zatemnik Nr 7  
do 5142  
zad. Nr 1

**OPINIA 78/2017**

Z wyników przeprowadzonych oględzin – ekspertyzy urządzeń ogrzewczo – kominowych

**Bydgoszcz ul. Przemysłowa 28/1**  
**Szkic załączono**

UL. PRZEMYSLOWA 28

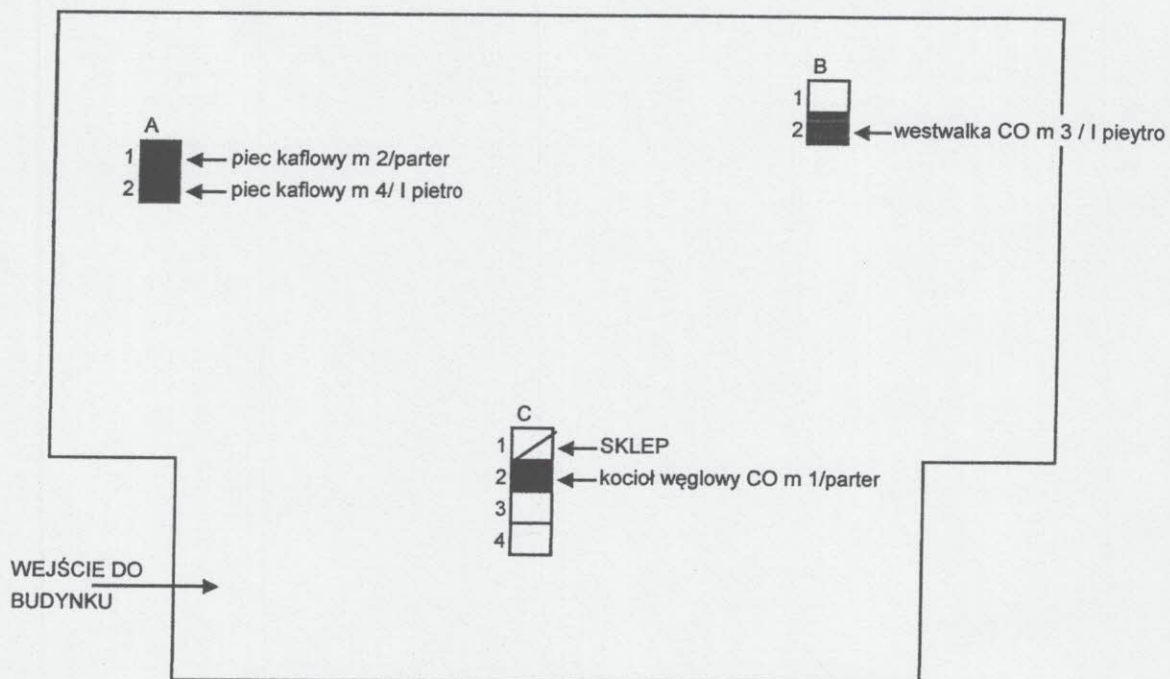
1. Proponuje się wykorzystanie pomieszczenia kuchnia, która posiada kubaturę  $V > 8,00m^3$  i wysokość  $h > 2,20m$ .
2. W pomieszczeniu kuchni do wentylacji grawitacyjnej należy wykorzystać przewód kominowy C-3
3. W pomieszczeniu kuchni do podłączenia kotła gazowego należy wykorzystać przewód kominowy C-4

1. Proponuje się wykorzystanie pomieszczenia kuchnia, która posiada kubaturę  $V > 8,00m^3$  i wysokość  $h > 2,20m$ .
2. W pomieszczeniu kuchni wykonać przewody kominowe zastępcze dla wentylacji jak i kotła gazowego.

1. Proponuje się wykorzystanie pomieszczenia kuchnia, która posiada kubaturę  $V > 8,00m^3$  i wysokość  $h > 2,20m$ .
2. W pomieszczeniu kuchni do wentylacji grawitacyjnej należy wykorzystać przewód kominowy B-1
3. W pomieszczeniu kuchni do podłączenia kotła gazowego należy wykorzystać przewód kominowy B-2

1. Proponuje się wykorzystanie pomieszczenia kuchni, która posiada kubaturę  $V > 8,00m^3$  i wysokość  $h > 2,20m$ .
2. W pomieszczeniu kuchni wykonać przewody kominowe zastępcze dla wentylacji jak i kotła gazowego.

1. Proponuje się wykorzystanie pomieszczenia kuchnia, która posiada kubaturę  $V > 8,00m^3$  i wysokość  $h > 2,20m$ .
2. W pomieszczeniu kuchni do wentylacji grawitacyjnej należy wykorzystać przewód kominowy C-1
3. W pomieszczeniu kuchni do podłączenia kotła gazowego należy wykorzystać przewód kominowy C-2
